Dodatek č. 3

č. 2022/OMP/0620

Tímto Dodatkem se mění rozsah prací na díle s názvem „**REKONSTRUKCE OBJEKTU Č. P. 200 K. Ú. STRAŠNICE NA ZÁKLADNÍ ŠKOLU PRAHA 10 - STRAŠNICE**“, a to následovně:

Změnový list č. 01 (ZL)

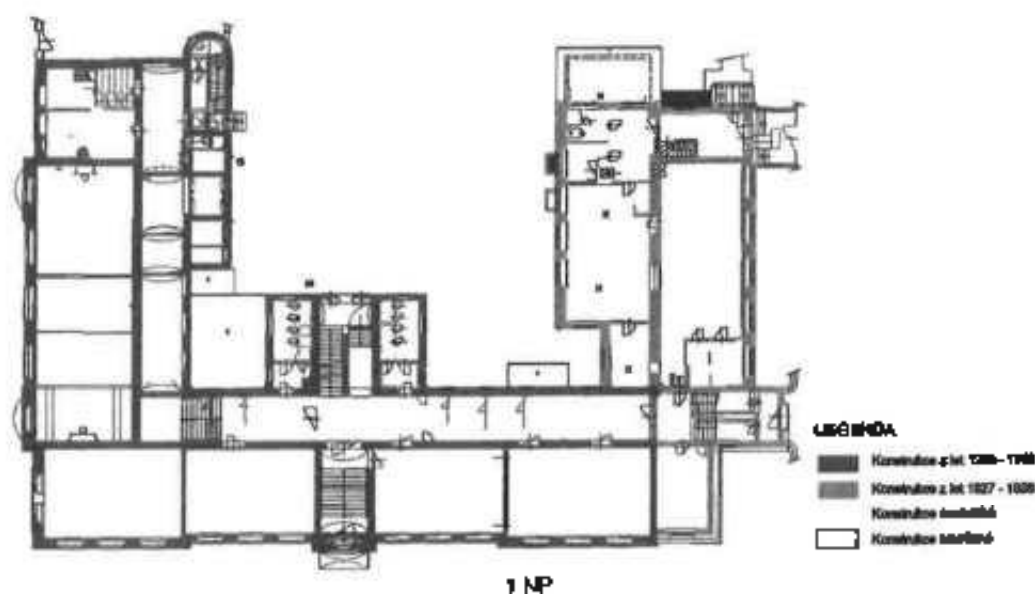
Okna vykazují na vnějších částech degradaci dřeva. Sklenářský tmel je rozpraskaný a neplní funkci zatmelení skla. Okna byla několikrát opravována. Pravděpodobně při repasi byla házená špaleta, která je po bocích, zadělána překližkou, neboť štuková špaleta je silně poškozená. Překližka zamezuje funkci okenní záskočky. Tento zásah okna poškodil jako celek.

Na poškozené štukové špaletě je dochovaný, středně tmavý fládr, rovněž poškozený.

Vzhledem k mnohonásobným opravám a neodbornému překrytí házené špalety by repase těchto oken byla velice náročná.
Poškození a zanedbaná údržba se projevila v již zmiňované degradaci dřeva.

Navrhují nahradit tato původní okna v počtu 46 kusů replikami, a to z důvodu náročnosti opravy. Následná pravidelná údržba repasovaných oken v tomto stavu je i z uživatelského hlediska také velmi náročná.

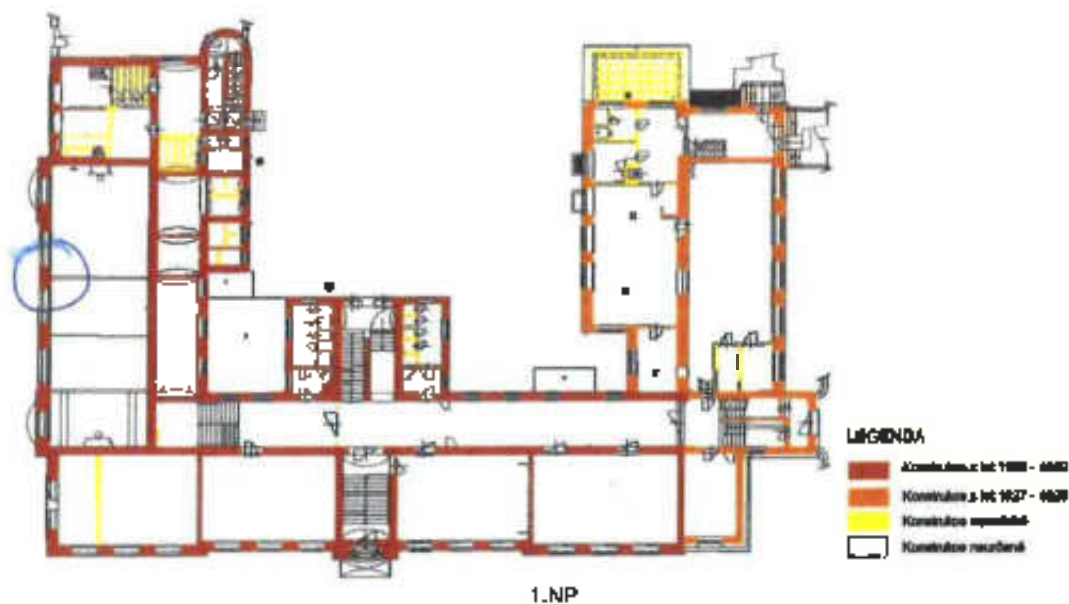
Vyměňovat jednotlivé čepy, nebo vydrévoval spodní části rozporů je naprosto neefektivní, zvláště u eurooken. Znamenalo by to okenní křídla rovněž přesklít.

Další problém těchto oken spočívá v silikonu na vnější části okna. Povětrnostními vlivy a degradací silikonu dochází ke smrštění. Pokud se silikon smrští o 1-3mm, vytváří prostor za hranou vnější šikminy, kde stojí voda a nemůže odtéct. Opravit tento problém je rovněž velmi složité, neboť jediná adekvátní oprava je okno znovu přesklít, včetně vyjmutí dvojskla.

Eurookna na západní, jižní, a části severní fasády mechanicky fungují, těsní. Stav dřeva, především ve spojích dolních částí, je poškozený. Vykazuje degradaci a nekompaktnost. Z tohoto důvodu je poškozená a oslabená vlastní konstrukce okna. Vůbec nedoporučuji tato okna opravovat. Náročnost opravy považuji za neadekvátní. Doporučuji výměnu, samozřejmě za okna špaletová. Pokud bude výměna za okna jednoduchá, je nezbytné, aby i tato okna měla plastickou profilaci na čepech a rozporech vnější části rámu.

Příloha č. 13 – schematická VD lepeného okna

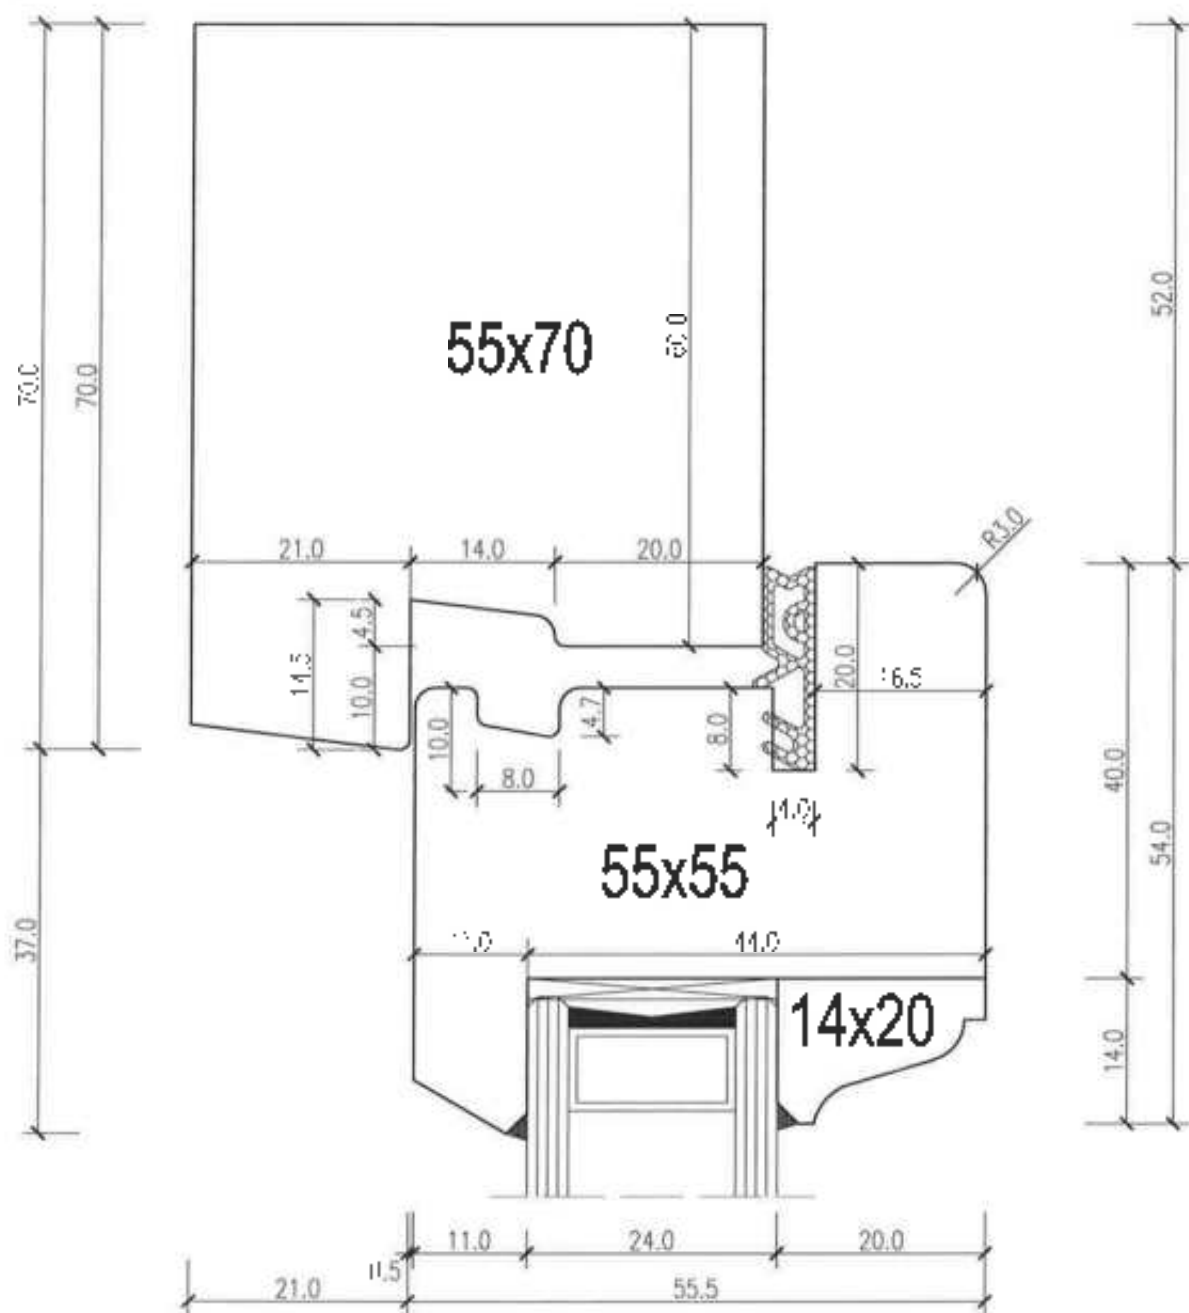
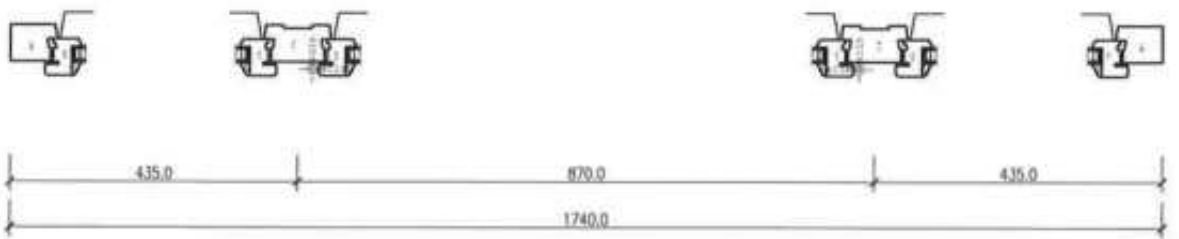
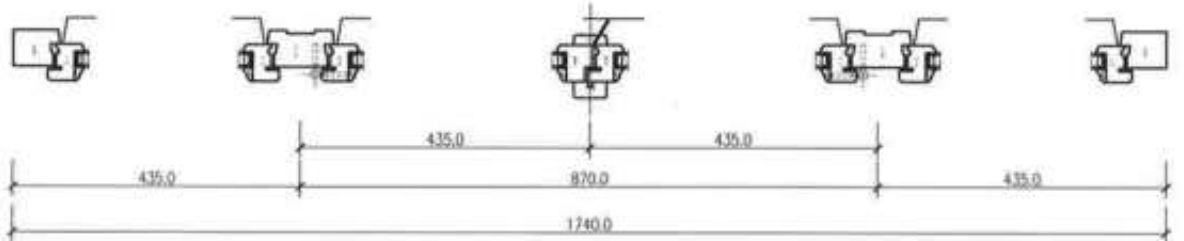
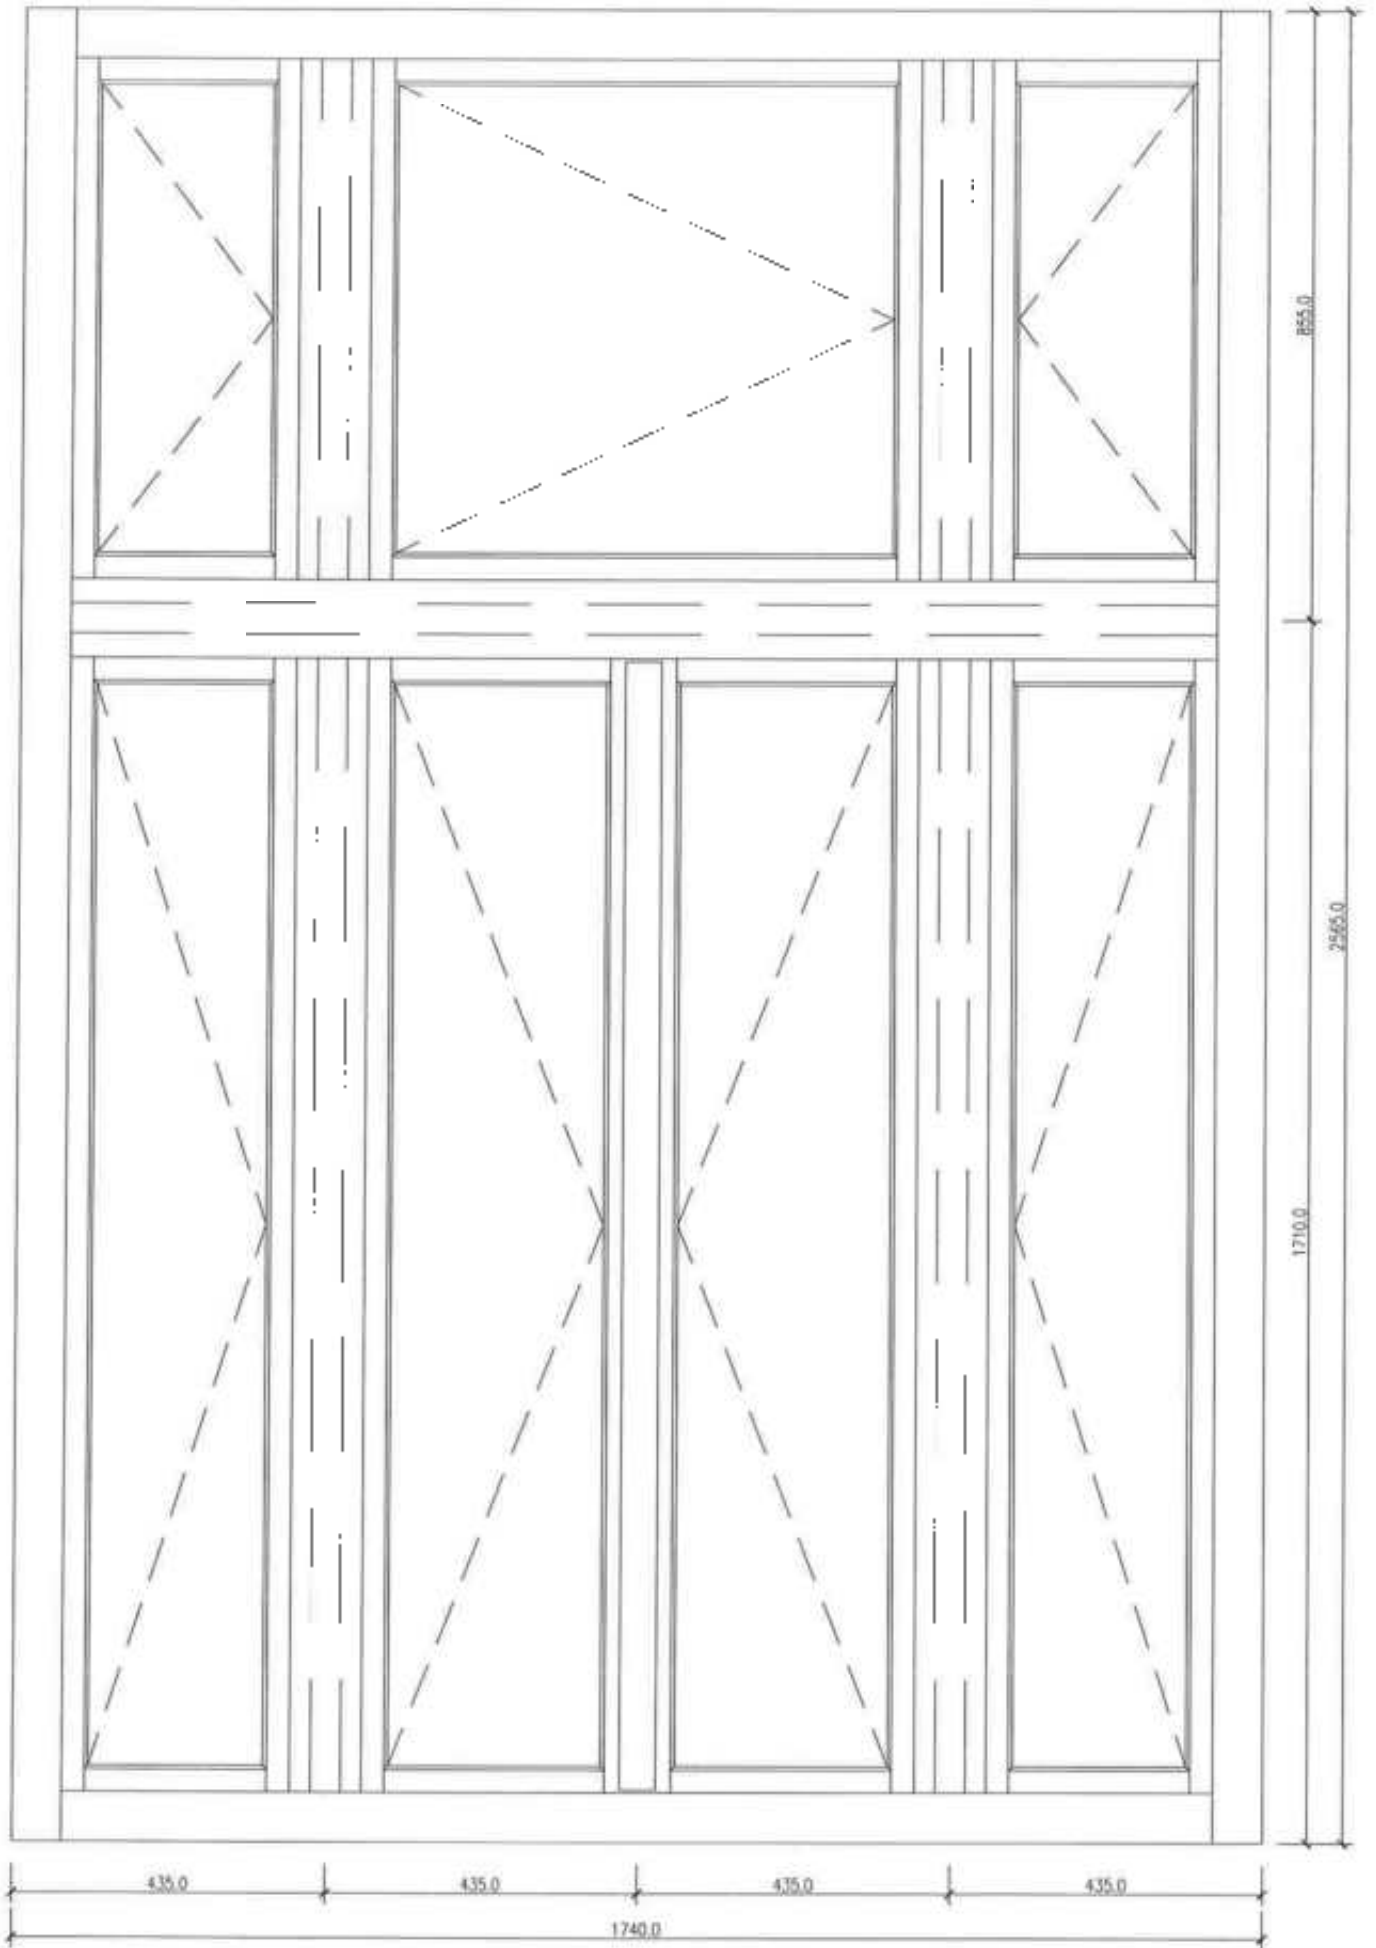
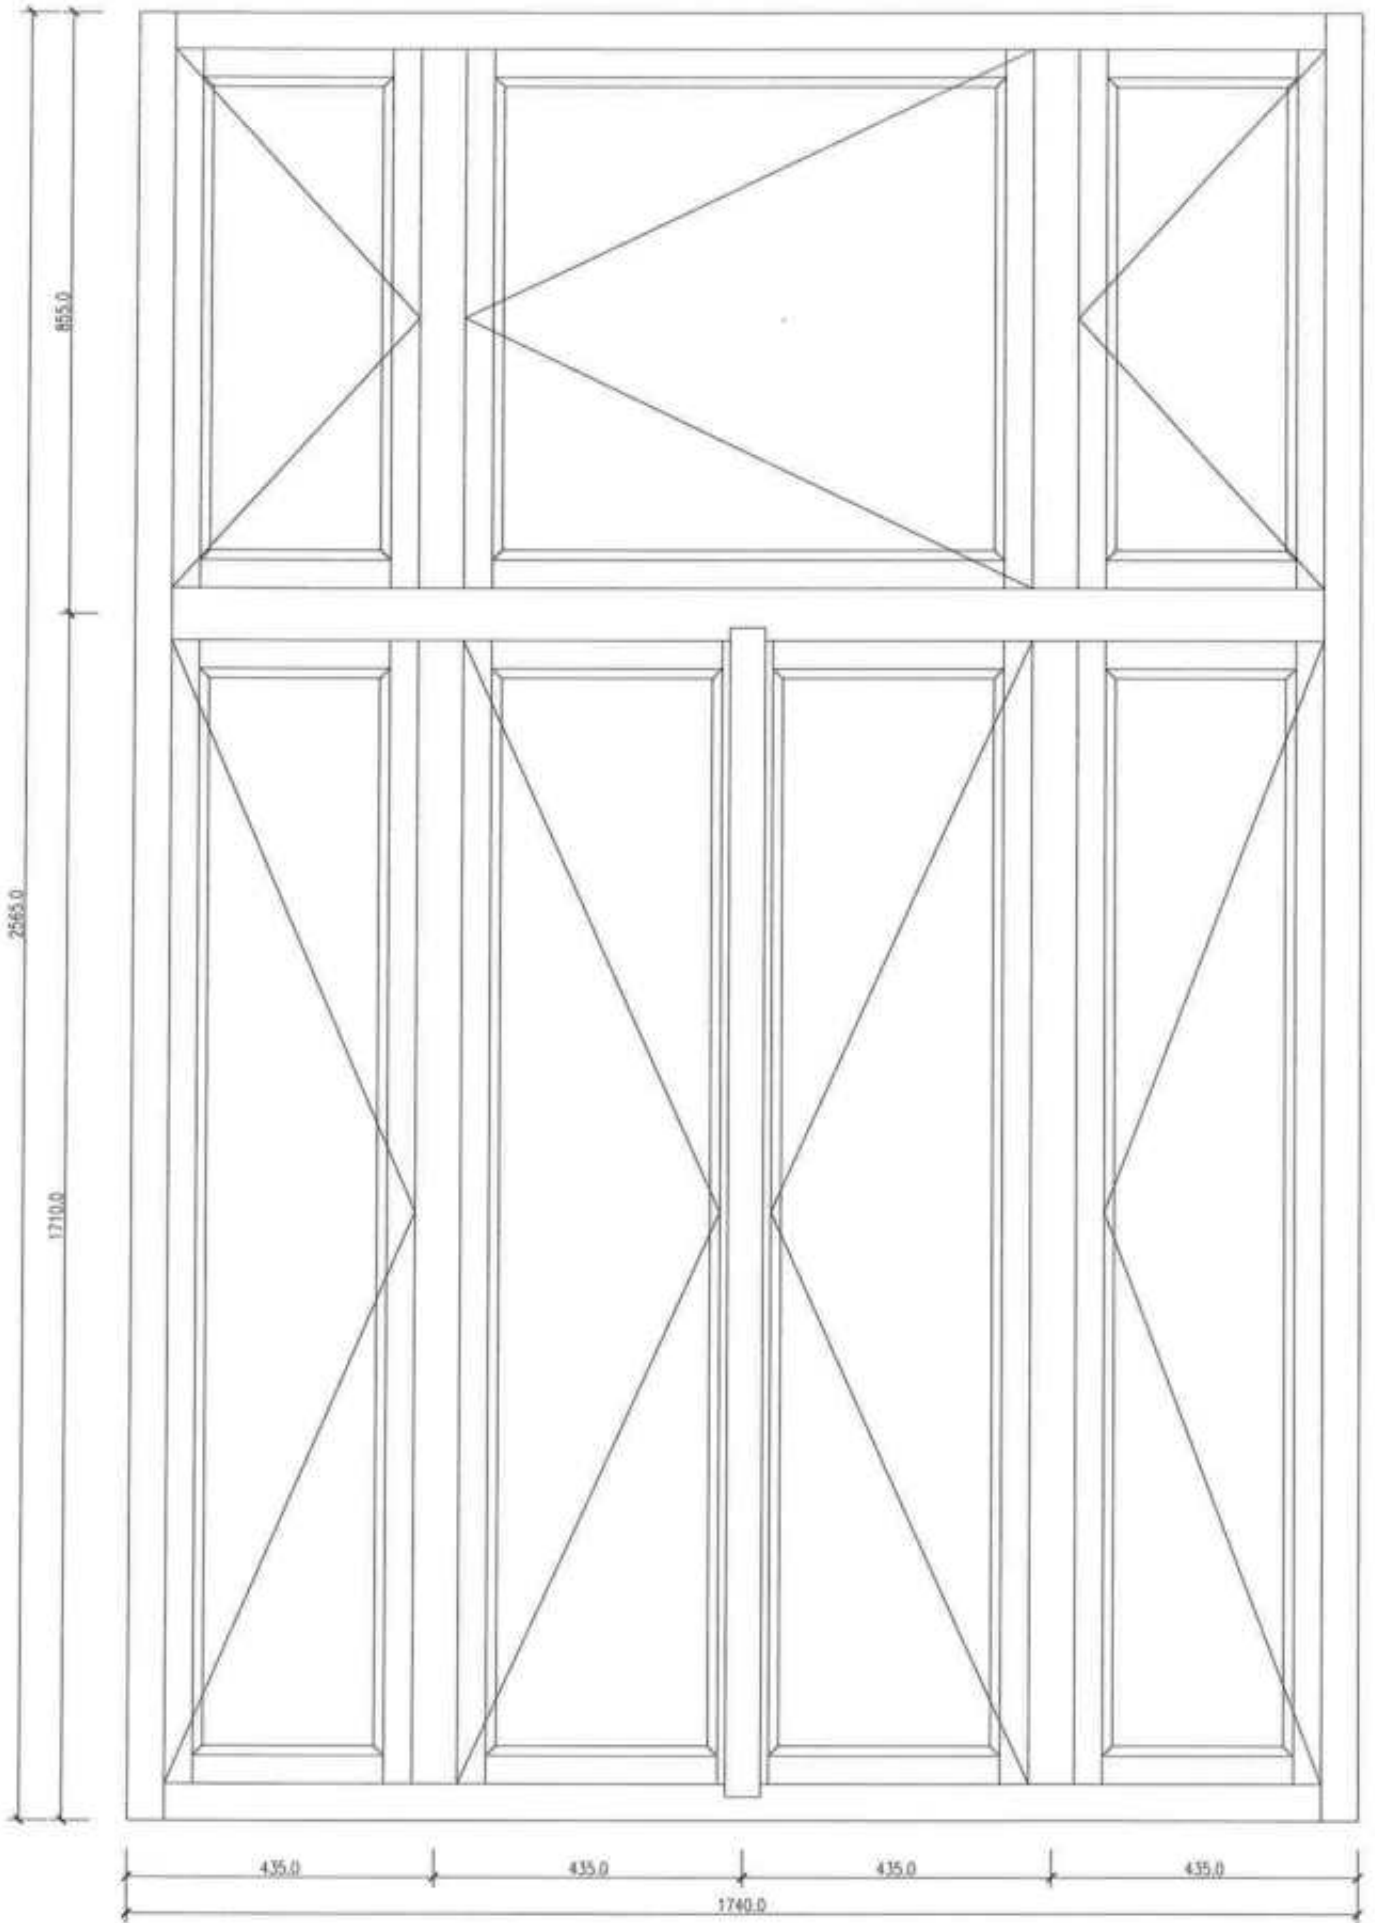
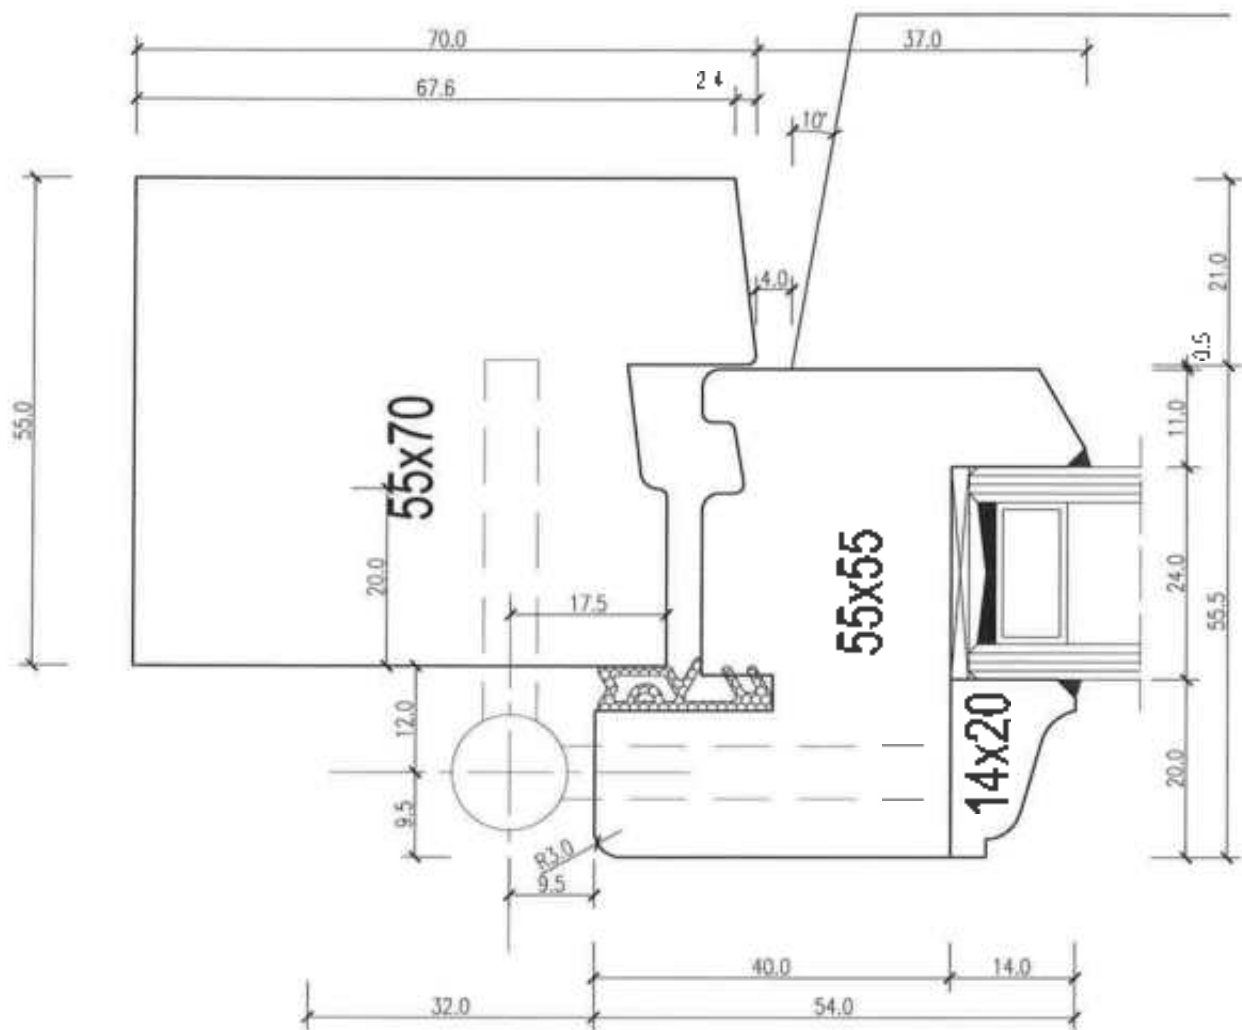
Přípočet položek doplnění náhrady euro-oken za okna rustikální z lepených profilů na secesním objektu.

Přípočet položek spojených s dodávkou okenních parapetů z masivu u vyměřovaných euro-oken za okna rustikální z lepených profilů.
